**PRÉFET
DU VAR**

Objet : Arrêt de la révision générale du plan local d'urbanisme du Beausset

Référence : Délibération n° 2023.09.07.2 du 07 septembre 2023

Aussi, ce courrier a pour objet de porter à connaissance des préconisations complémentaires à mon avis du 19 décembre dernier, concernant la mixité sociale et l'intégration paysagère de ces projets.

ERMS 2 :

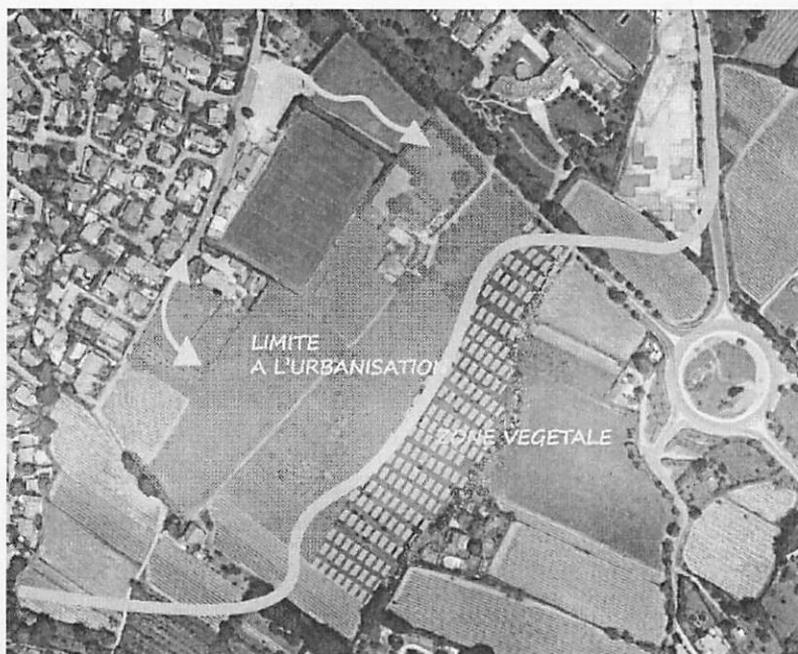
Il s'agit d'un secteur de coteau en entrée de ville, de faible pente en partie aval et pente plus importante en partie amont qui possède une très forte visibilité du site dans le paysage. Ce site a un très grand enjeu paysager. La partie Est de la zone est particulièrement perceptible depuis la vallée en face. Des traces de terrasses aménagées dans le relief, un patrimoine végétal constitué d'alignements d'arbres en limite Est de la grande parcelle centrale et un alignement de pins marquant un accès à une habitation ont été identifiés comme éléments

paysagers remarquables du site. Plusieurs parcelles sont actuellement cultivées, irrigables et dans le périmètre AOC.

La surface prévue à l'extension est très importante, le caractère paysager agricole en entrée de ville nécessiterait d'être protégé.

L'entrée de ville devra préserver un caractère paysager, traversée par le mail de platanes qui borde la voie départementale et accompagnée par une frange verte en entrée de ville.

Les dispositions d'urbanisme pourront implanter les constructions et les équipements nécessitant des hauteurs limitées en partie aval, atténuer l'épannelage en partie amont pour rester dans les gabarits topographiques de l'habitat limitrophe et prescrire l'insertion sous une trame arborée et arbustive au PLU. Il conviendra de préserver le patrimoine végétal, arbres et haies en identifiant une trame végétale dans le site.

Les liaisons de modes doux et piétonnes doivent être intégrées et reliées à un schéma de mobilité de la ville.

ERMS 5 :

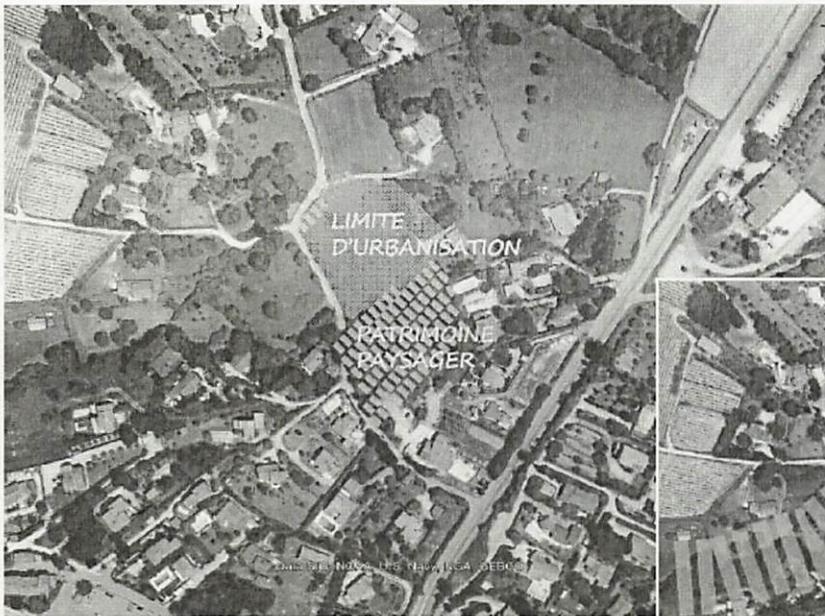
Ce secteur de fond de vallée forme un vaste îlot naturel entouré des zones urbaines de type résidentiel. L'enjeu paysager porte sur la préservation de l'espace naturel boisé le long du cours d'eau et sa mise en valeur.

L'aménagement des espaces de mobilité devrait être mieux dissocié afin de limiter la surfréquentation et la dégradation des milieux naturels.

La bande de préservation des espaces naturels en bord de ruisseau mérite une envergure plus importante afin de tracer un véritable corridor naturel entre zones urbaines actuelles et futures.

La partie haute du terrain pourrait être aménagée en composant des îlots bâtis de part et d'autre d'une voie publique centrale ponctuée de micro-forêt urbaines.

Les liaisons modes doux et piétons doivent être sécurisées, intégrées et reliées à un schéma de mobilité de la ville.

A noter, la voie le long de la zone au sud-est, utilisée par les véhicules et parcourue par les collégiens et scolaires, ne dispose pas de trottoir aménagé et sécurisé pour les piétons. Un schéma de circulation douce pourrait également être mis en place.
